Dodatek č. 1 ke smlouvě o dílo

Tímto dodatkem č. 1 se mění ustanovení smlouvy o dílo č. zhotovitele 198/3/2024 (1856.4241198TSE) na akci „**Rekonstrukce silnice II/343 Hlinsko, II. etapa**“ následovně:

Stavba: Rekonstrukce silnice II/343 Hlinsko, II. etapa

Věc: Oznámení a zdůvodnění zpoždění realizace stavby

Projekt: Hlinsko_II.etapa_SP_v.04_zpoždění SO řady 400_SP_v.02

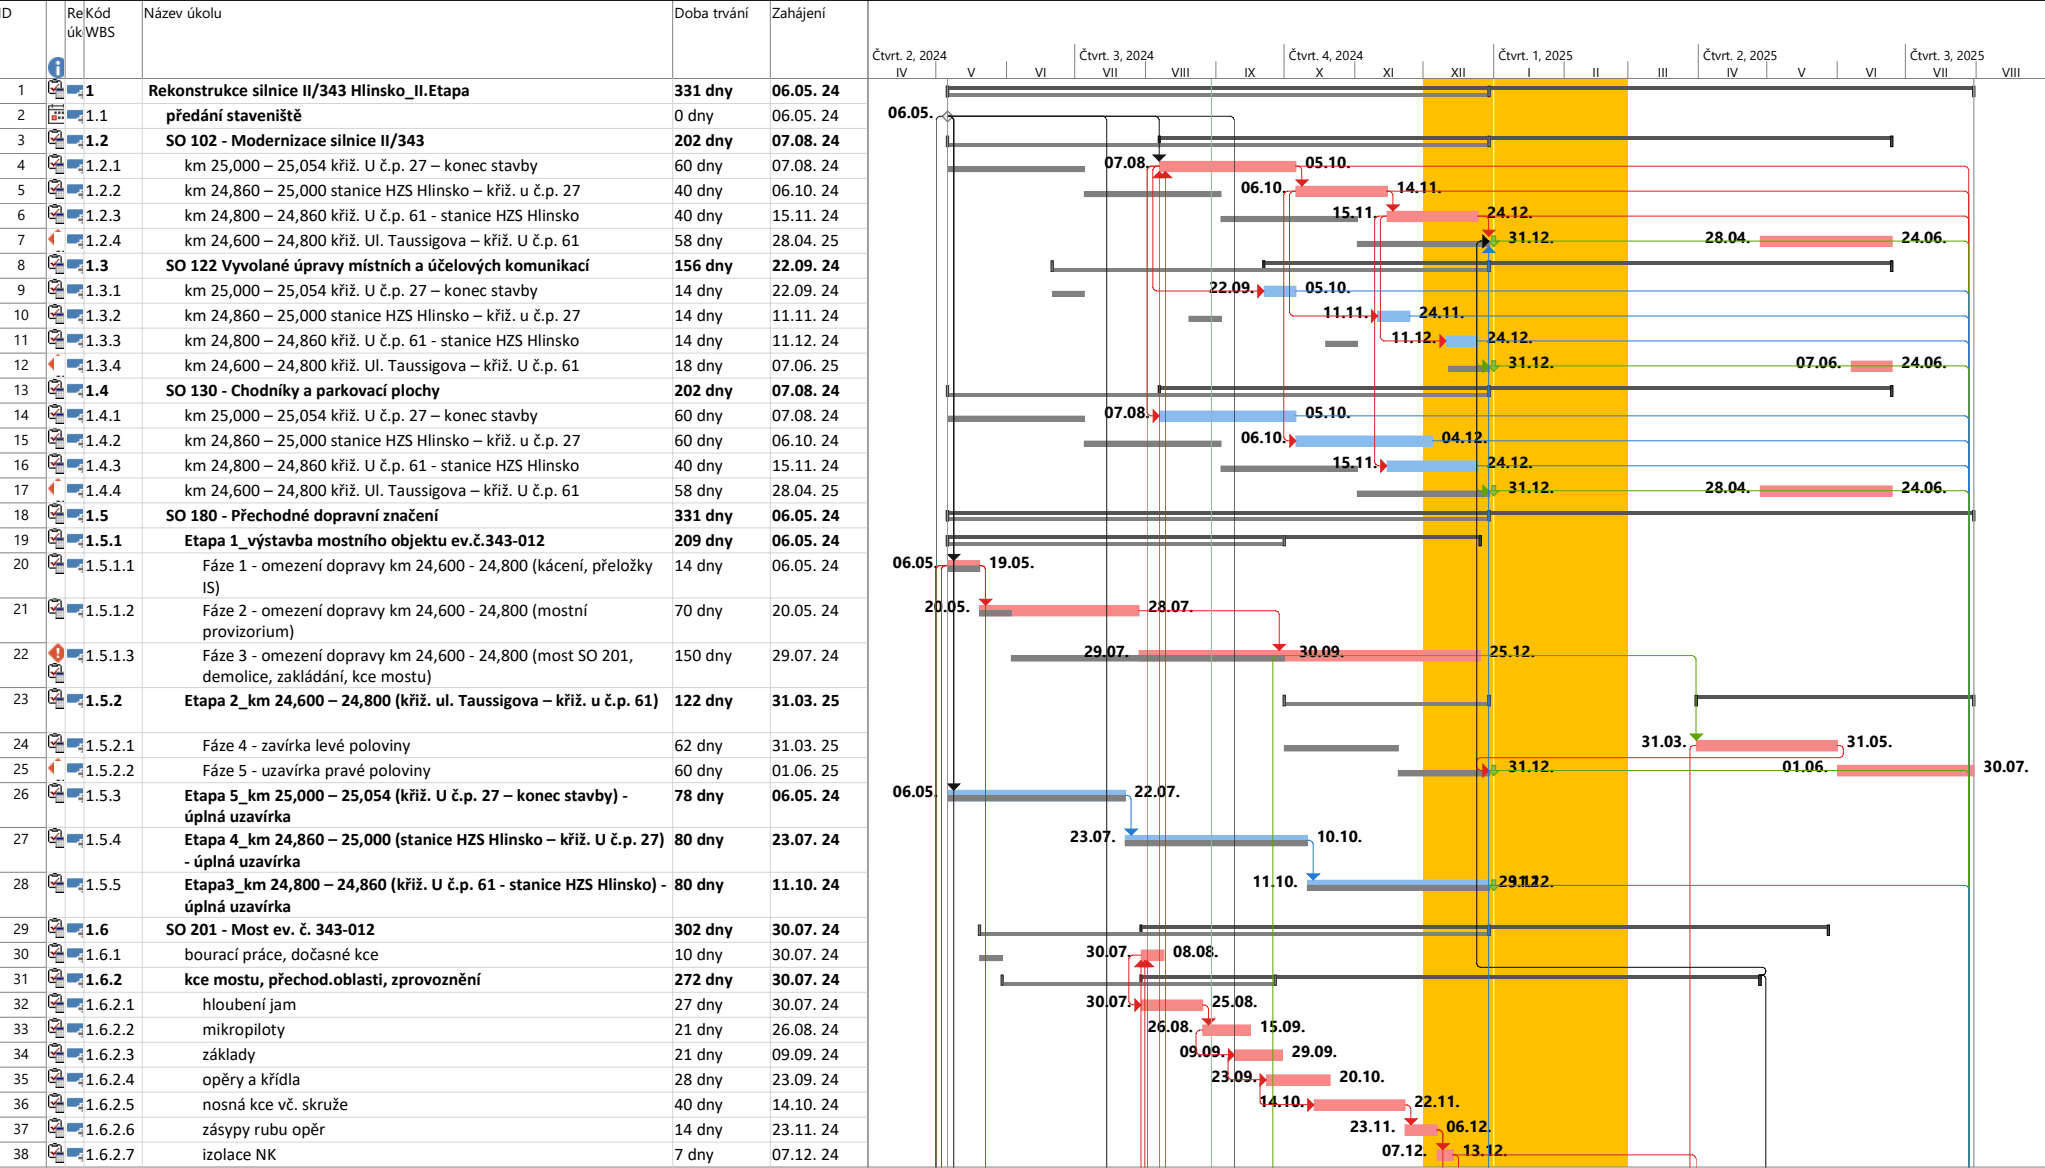
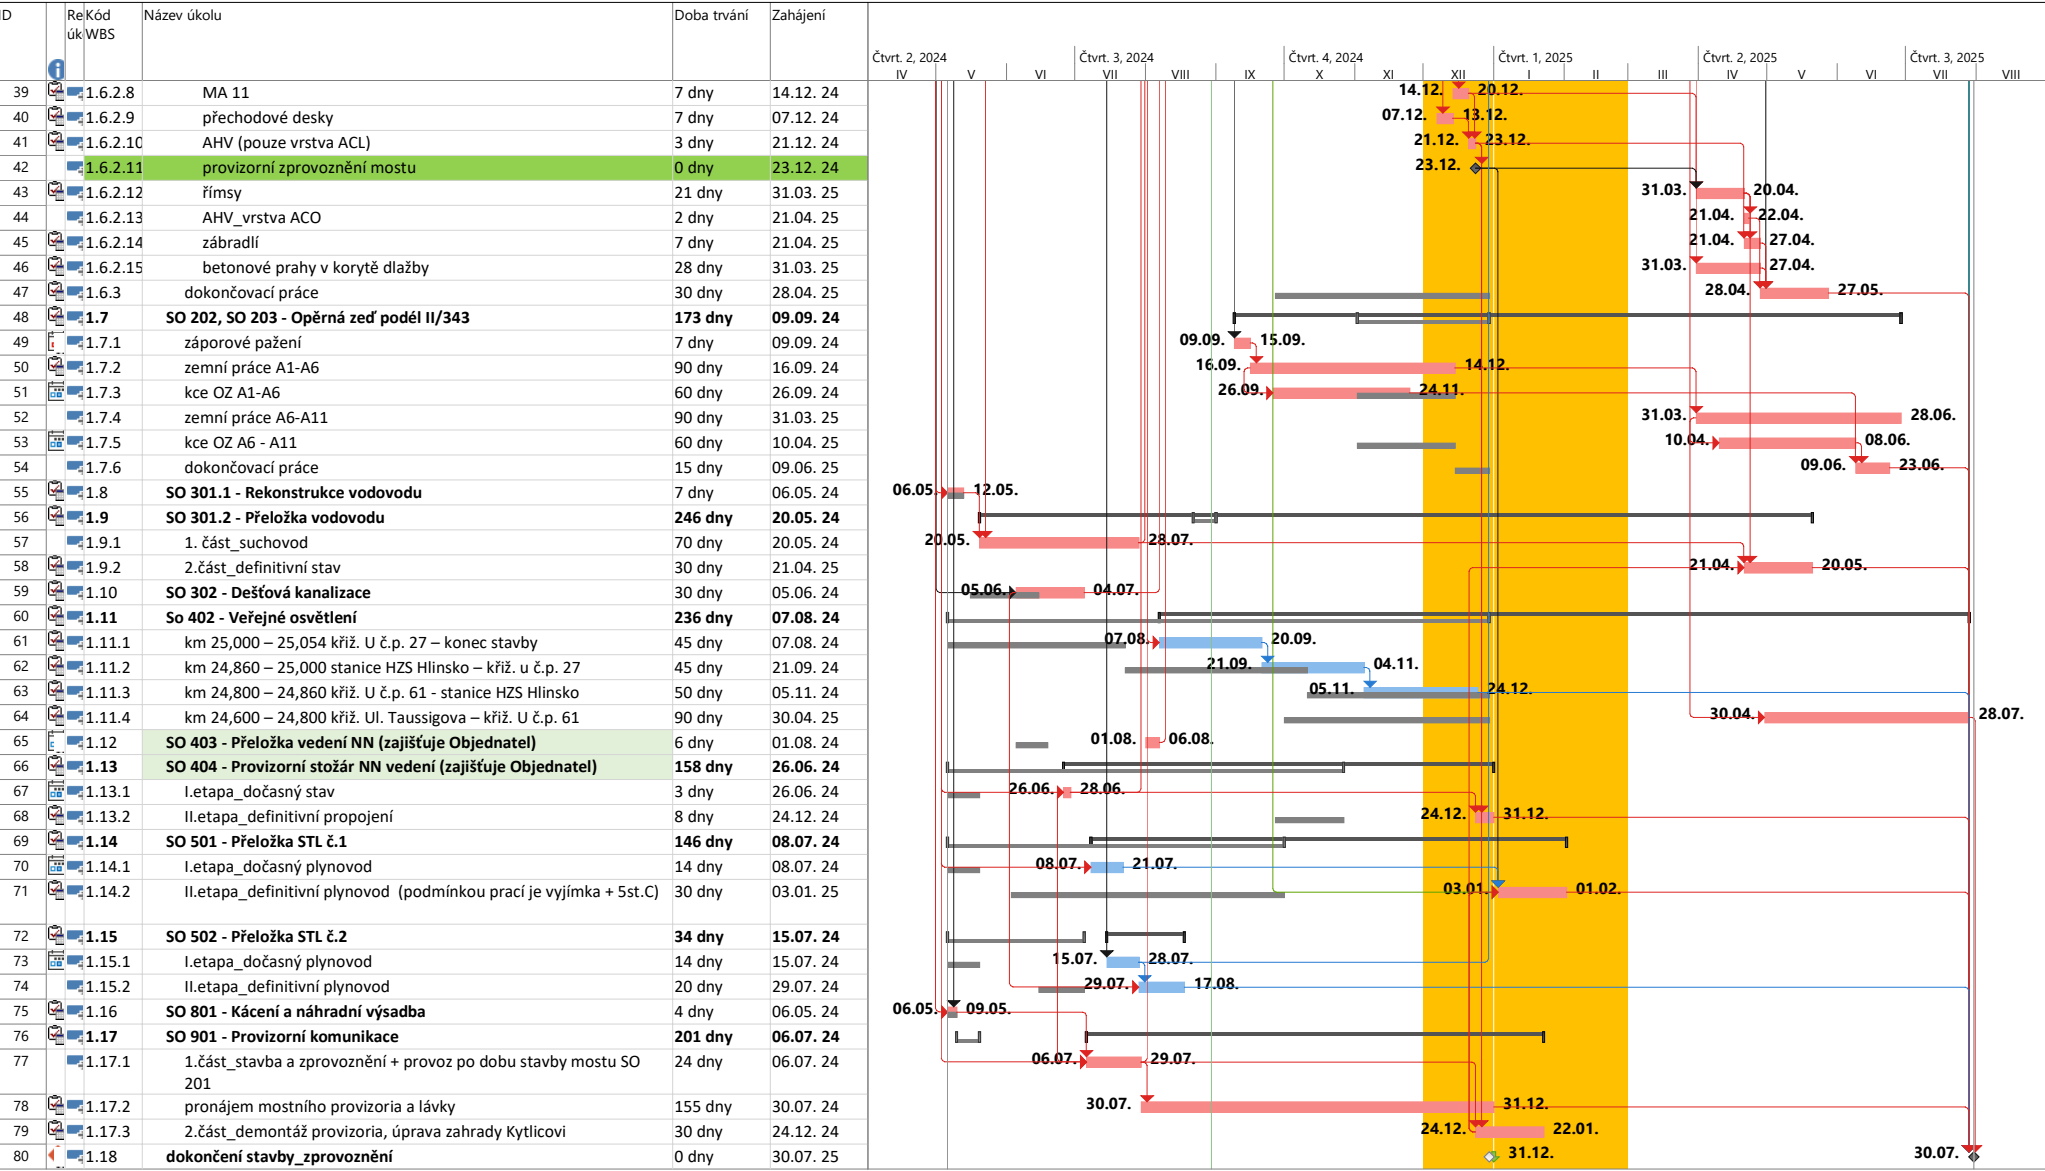
- Předpokládaný termín zahájení provádění díla: 05/2024
- **Řádné ukončení a zprovoznění** (Zhotovitelem Objednateli bez vad a nedodělků bránících v užívání) **30/7/2025**

Zdůvodnění zpoždění realizace stavby, viz. příloha č. 2, detailní claim zhotovitele

Zhotovitel tímto zdvořile žádá Objednatele o prodloužení Doby pro dokončení stavby a Doby pro uvedení stavby do provozu dle přiložené aktualizace Harmonogramu.
